<b>Projekt:</b>	Stavební úpravy na základních školách v Chomutově – část A	
<b>Objednatel:</b>	Statutární město Chomutov	
<b>Předmět:</b>	Pokyn k provedení změny (PPZ)	8

**Stavební Objekt:** ZŠ Hornická - učebny: fyzika a dílna

**Předmět změny:**  
ZL 8.1 - Dveře - učebna fyziky  
ZL 8.2 - Dveře - učebna dílny  
ZL 8.3 Nivelace podlahy - učebna fyziky  
ZL 8.4 Epoxidová stěrka - učebna dílny  
ZL 8.5 Rozvody vody - učebna dílny  
ZL 8.6 Elektroinstalace - učebna fyziky  
ZL 8.7 Elektroinstalace - učebna dílny  
ZL 8.8. Radiátory - učebna dílny  
ZL 8.9 Žaluzie - učebna fyziky  
ZL 8.10 Žaluzie - učebna dílny  
ZL 8.11 Učitelův pult - učebna fyziky

ZŠ HORNICKÁ 4.1

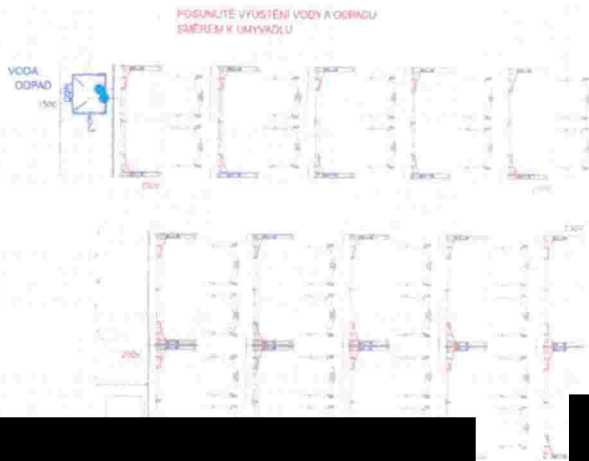
**Pult** - v rámci stavby nešlo napojit SV a kanalizaci přímo pod katedru dle původních výkresů (kolize: malá výšková úroveň podlahy, stávající rozvody pro celý pavilon školy, rozvody slaboproud-3 ocelové chráničky v podlaze-viz.foto, atd.)  
Návrh řešení je vyrobít původní katedru v rozměrech dle projektu, ale bez výlevky-dřezu. Výlevku-dřez umístil do nově vyrobené skříňky - korpusu, která bude přímo nad stávajícím rozvodem SV, kanalizace - ve stejné délce jako lavice, šířce jako katedra.

**Pult** - v rámci stavby nešlo napojit SV a kanalizaci přímo pod katedru dle původních výkresů (kolize: malá výšková úroveň podlahy, stávající rozvody pro celý pavilon školy, rozvody slaboproud-3 ocelové chráničky v podlaze-viz.foto, atd.)

Návrh umístění nového pultu s výřevkou

Rozvody - stádo proud

Výřevky rozdíli podlah v učebně dříve

Staré rozvody v učebně dříve

Návrh řešení je vyrobit původní katedru v rozměrech dle projektu, ale bez výlevky-dřezu. Výlevku-dřez umístit do nově vyrobené skříňky - korpusu, která bude přímo nad stávajícím rozvodem SV, kanalizace - ve stejné délce jako lavice, šifce jako katedra.
